チカラン中継所における送信空中線傾きの影響について

BEJ 中継所空中線系目視点検

BEJ 中継所の空中線系（給電線、トップアンプ、空中線）目視点検結果

CIKARANG 中継所 送信空中線傾き方向

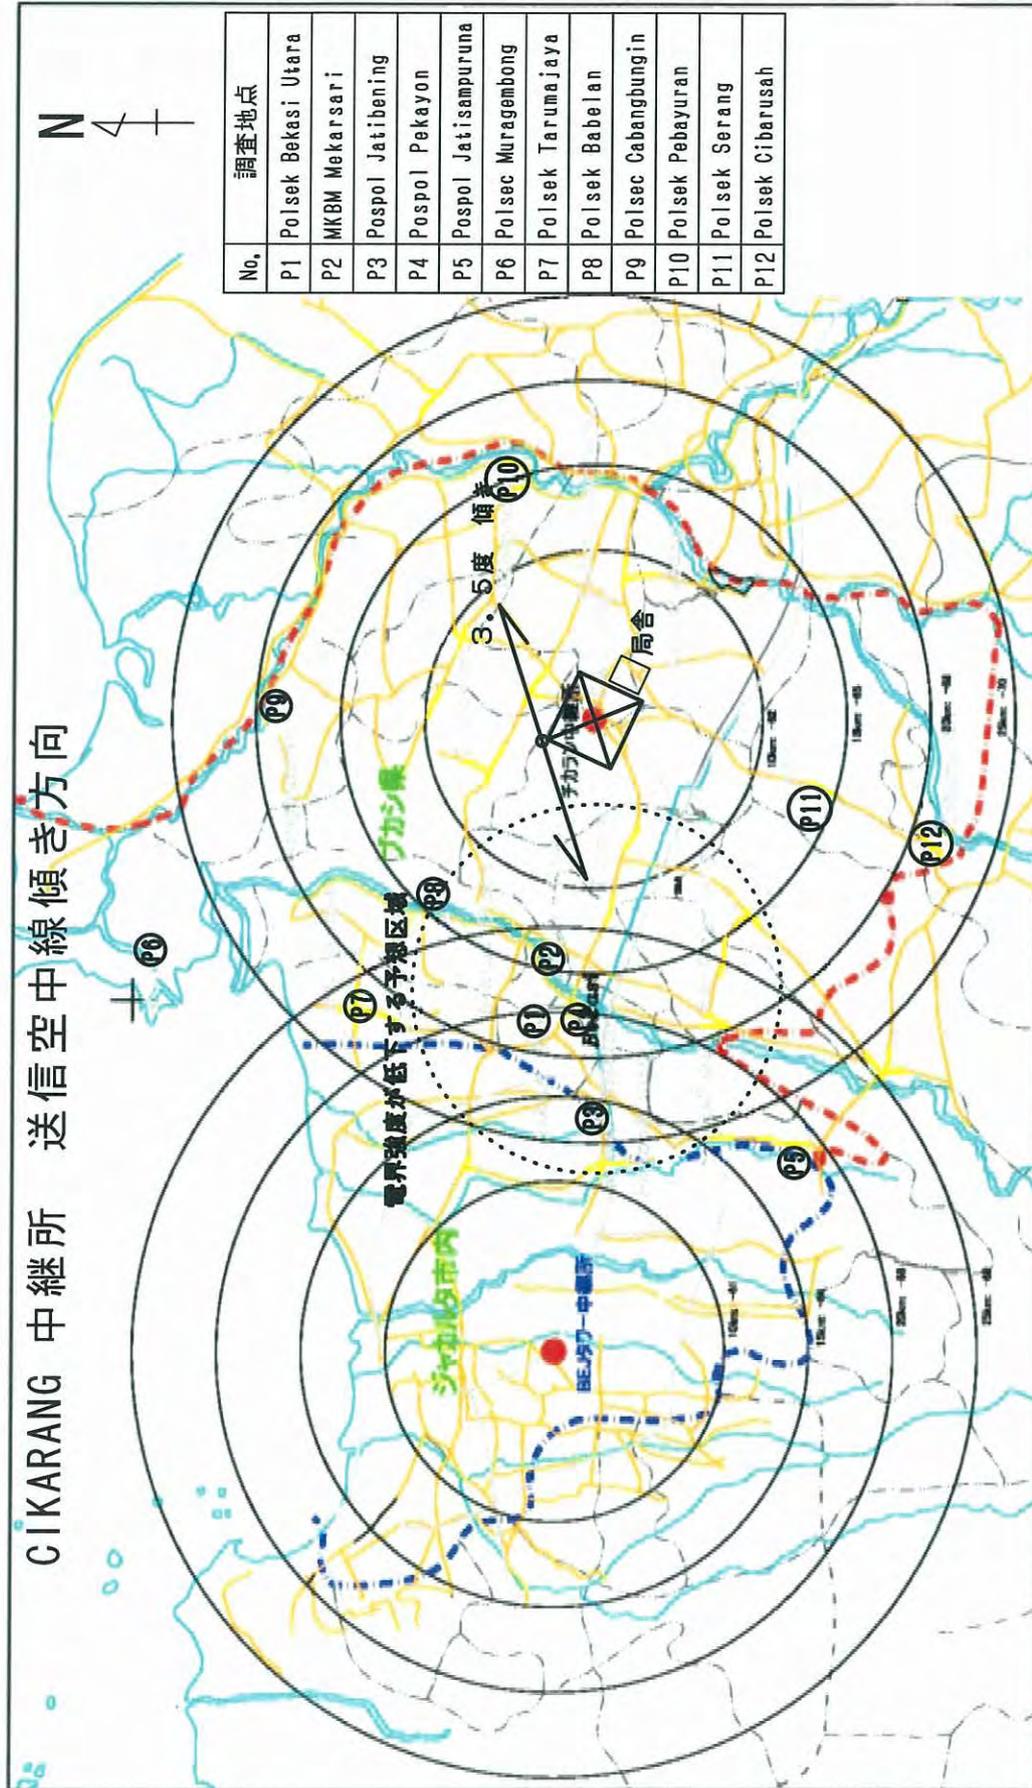
1. 送信空中線の傾き角度の測定
送信空中線長 4.56m 外径 70mm 傾き 外径の4倍 約3.5度
2. チカラン中継所の位置
S 06.15.20.5
E 107.59.54.5 海拔 13m 送信空中線高 80m 合計 93m
3. PEKAYON
S 06.15.22.2
E 106.59.04.4 海拔 40m 空中線高 2m 合計 42m
4. チカランより PEKAYON 方位角度 270度
距離 18.8Km
仰俯角 俯角 0.2度
空中線傾きとの合計角度 3.7度
5. 送信空中線の半値角度 6.0度 1/2 3.0度 3dB ダウン値
3.7度 に対する減衰量 約 10dB 以上推定 (ヌルー角度 8度)
6. チカラン中継所諸元
送信出力 35w 同軸避雷器 OUT 45.44dBm
同軸ケーブルロス 変換ロス 合計 3.6dB
空中線利得 10dB
空中線よりの放射電力 51.84dBm
7. チカラン中継所～PEKAYON 自由空間損失
距離 18.8Km
周波数 850MHz
116.54dB
8. PEKAYON における受信入力電界
 $(51.84 - 10) - 116.54 = -74.7 \text{ dBm}$
土地計数 Corrective Value 10dB
回析損失 Shadow Loss 15dB
入力電界予想 -99.7 dBm $13.3 \text{ dB } \mu\text{V}$
回析損失を 15dB と仮定したがそれ以上の場合 (20～30dB)は
入力電界は -104.7 dBm ～ -114.7 dBm
 $8.3 \text{ dB } \mu\text{V}$ ～ $-1.7 \text{ dB } \mu\text{V}$ と予想される
9. これらの計算より 送信空中線の傾きによる 10dB ダウンは PEKAYON 地点
における入力電界に大きな影響を与える要素と思います。

PEKAYON の 180度反対側方向は (PEBAYURAN) は Vertical Pattern の上側を使用し俯角 0.2度と俯角になる方向となりますので PEKAYON 方向とは条件は違います。

チカランより西方向が全体的に 入力電界が弱いのは(不安定)はこの問題の起因する要素と考えられます。

このコーリニア空中線の特徴は水平指向性をシャープする為 半値角度を狭くしてますその為ヌルーポイントの角度も狭く 取付不備(垂直角度)ではこの様な問題も起こります これを改善するには 携帯電話会社では鉄塔上の空中線は 最低でも3方向に分配し空中線取付しその方向に必要なチルトを掛る方式をとってます

又鉄塔からの空中線の隔離距離は最低2M となっております

BEJ アンテナ配置図

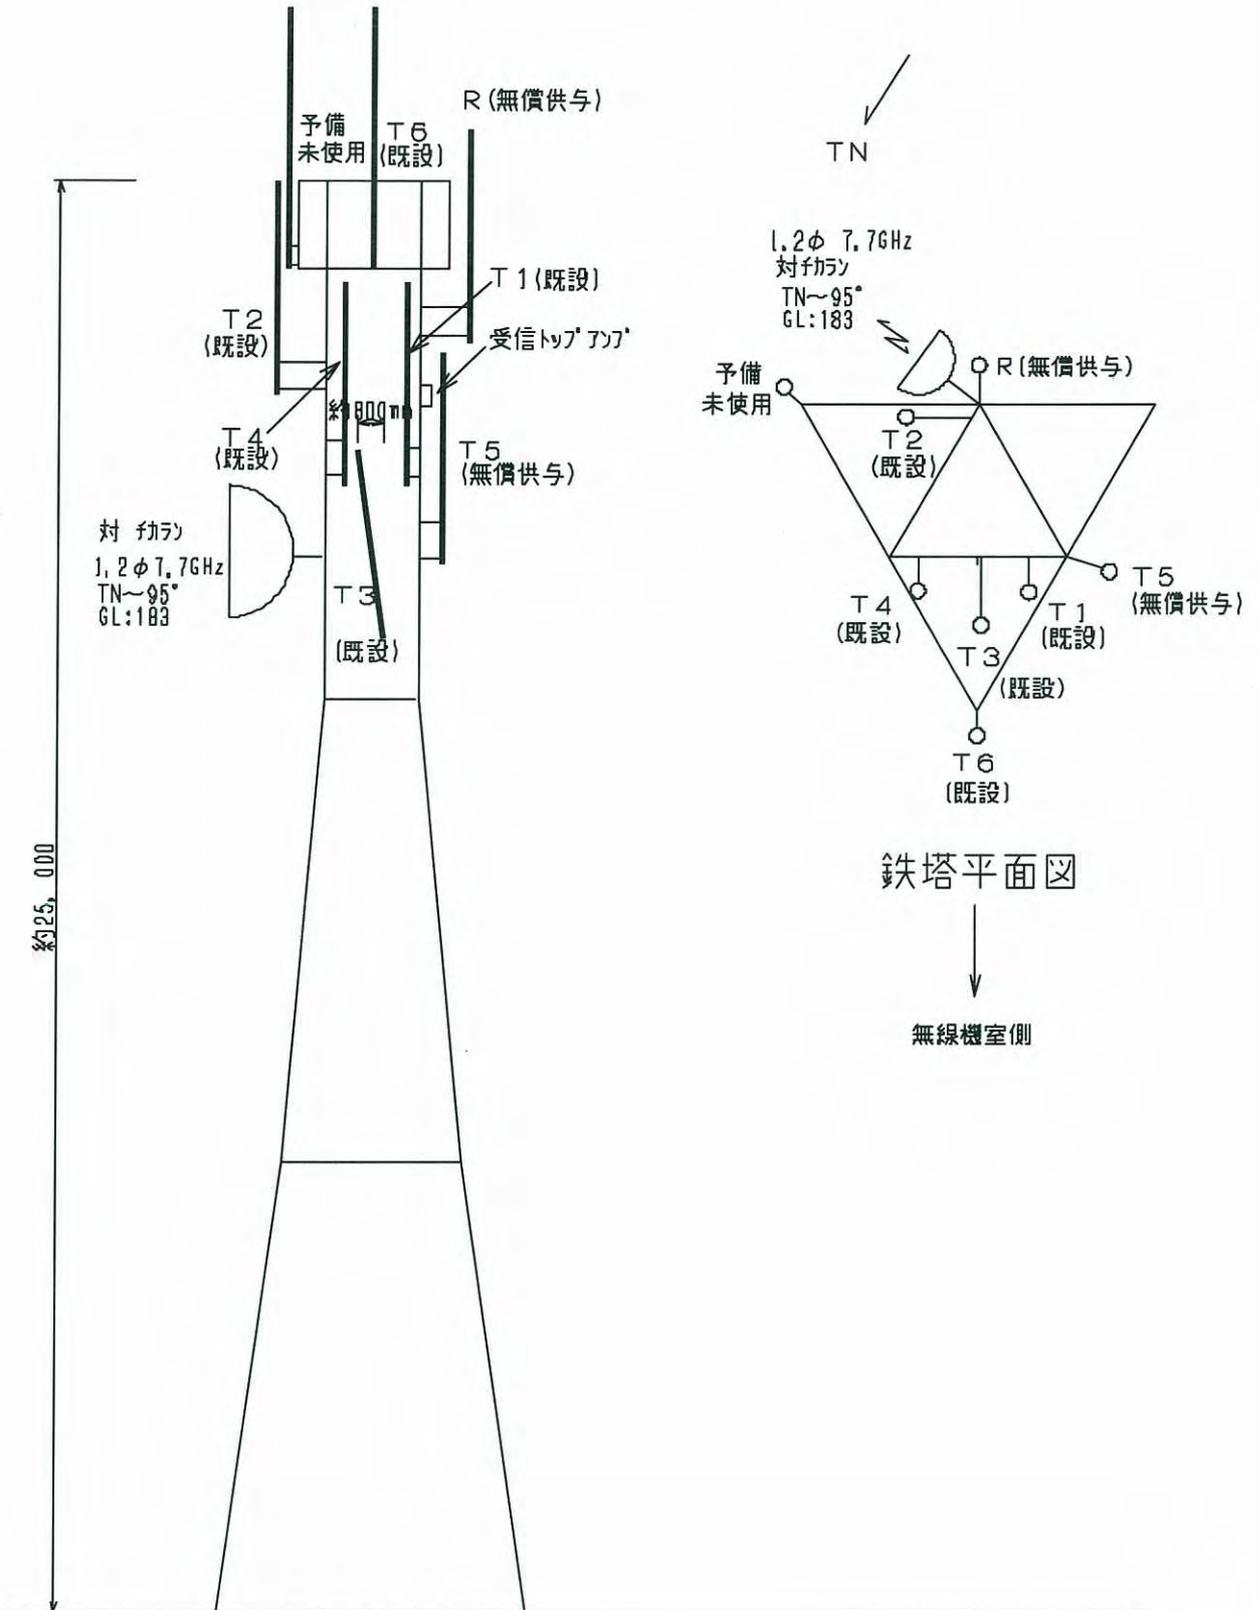
- (1) 既設送信アンテナ No3 のアンテナ先端が約 80 cm 傾いている。(北東方向に約 11 度傾き)
アンテナの傾きの為、方向により電界強度の強弱が生じることが予想される。
現在のアンテナ取付金物の取付方法は不適格。
- (2) 鉄塔と送信アンテナが接近(1 m位)しているため、指向特性に影響を与え、各方向に均一な電波が輻射されずサービスエリア内の電界強度に影響があると予想される。(既設部分、無償資金協力で調達した部分)
- (3) 給電線変換部分の防水処理要確認。(3M 収縮チューブを使用しているが、チューブ内部の防水確認が必要)
(既設部分、無償供与部分)
- (4) 給電線の支持間隔が長い為(系統によっては 3 m ~ 5 m)、風によってケーブルが鉄塔に叩かれケーブルの損傷及び VSWR 劣化が予想される。(既設部分、無償資金協力で調達した上部分)
現在、給電線支持に使用されている、タイラップ等は紫外線に対する実験結果浅く、又締め付け力が現在の支持方法では弱いため長期の使用には適さない。(既設部分、無償供与部分) ステンレスバンドにビニールチューブを被せる工法で固定するのが望ましい

- (1) 既設アンテナ支持金物を新たに作成するか、もしくは現状の支持金物を補強する。
作業は停波しなくとも可能
- (2) 送信アンテナの設置場所は頂部が望ましいが、鉄塔上のスペースから受信アンテナは鉄塔頂部とし送信アンテナは鉄塔からできるだけ、跳ね出して設置するのが望ましい。(最低 2M)
(既設部分、無償資金協力で調達した部分)
- (3) VSWR、LOSS 及び絶縁試験の際に変換部分の防水処理を確認する。(既設部分、無償資金協力で調達した部分)
- (4) 支持間隔を 1.5m以内とし (既設部分)、給電線支持をステンレスバンドなどで長期の使用に耐える材料にする。(既設部分、無償資金協力で調達した部分)

車載ケーブル引き込み箇所

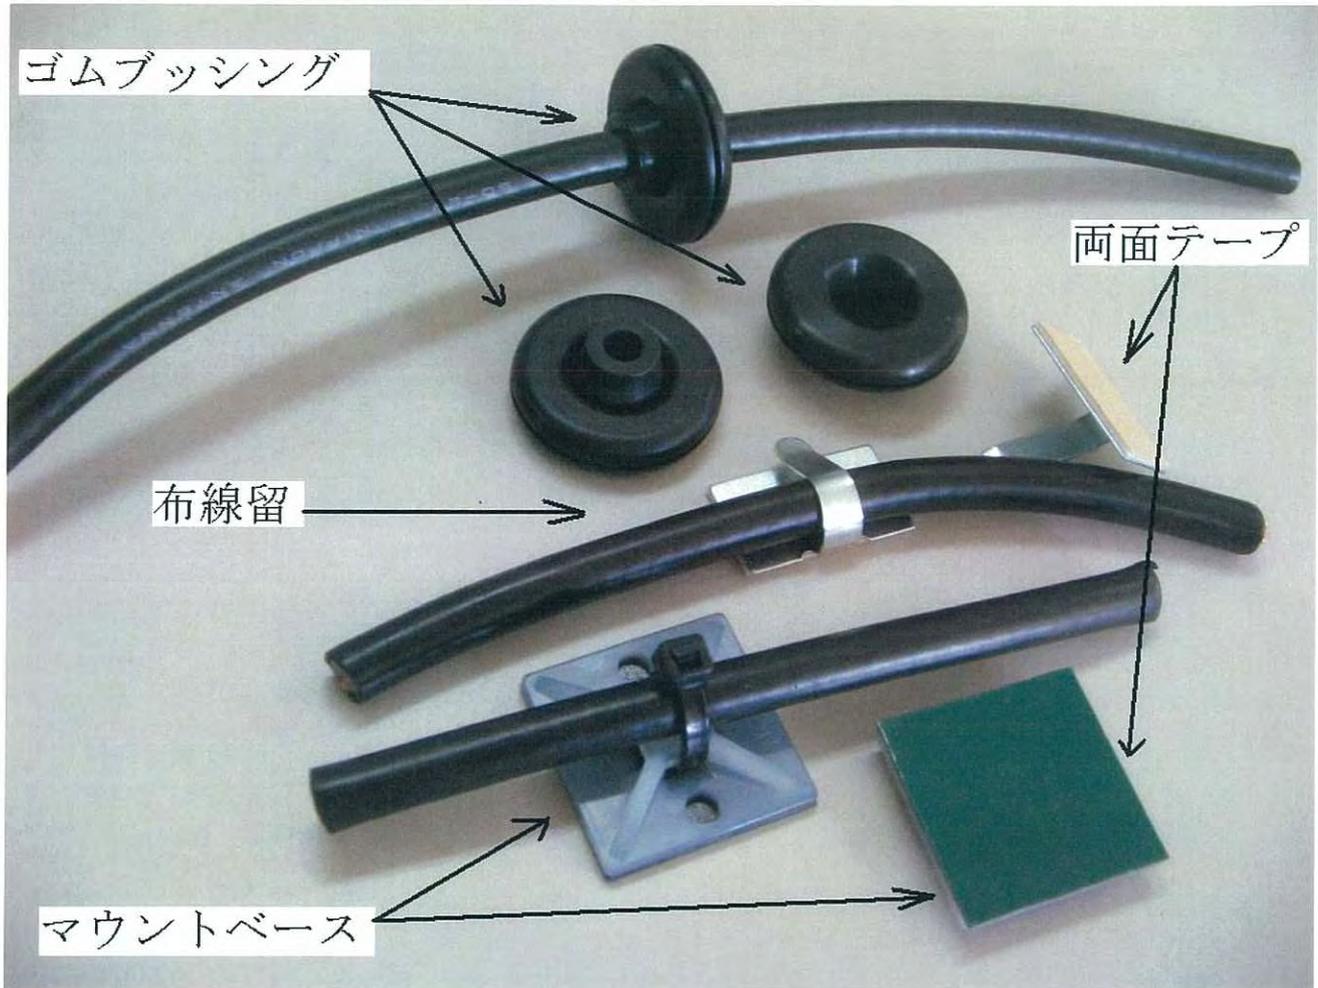
現在、車載無線機に使用している同軸ケーブルの引き込みが不適切なため、同軸ケーブルが引き込み箇所（ドアと車体の間）に挟まれ、ケーブルが潰されて性能に影響を与える恐れがある。（現在、移動1班、移動2班の車載ケーブルを確認したところ、両班ともケーブルが潰れかけていた。）

下の写真（車載ケーブル引き込み箇所）は移動1班が使用した車両だが、移動2班も同様に同軸ケーブルが引き込まれており、他の車両も同様に施工していると考えられる。

次に、車載のアンテナ系（アンテナ及びケーブル）をCM計（前進波・反射波を測定する測定器）で測定したところ、移動1班の車載では、進行波8.5W 反射波0.2W VSWR 1.36、移動2班では、進行波11W 反射波0.5W VSWR1.54と比較的高い値が出た。（一般的にはVSWR1.5以下を目安に使用している）

理想な値としては、反射波0W VSWR1.0が理想の値だが、反射が多い理由としては、同軸ケーブルの損傷以外にアンテナの調整不良など他の原因も考えられるが、この同軸ケーブルの潰れによる損傷もVSWR低下の理由の一つと考えられる。

対策としては別紙の様に、ルーフサイドを布線留で固定してボンネットの一部をホルソーで穴を明けて車体に引き込む方法がある。
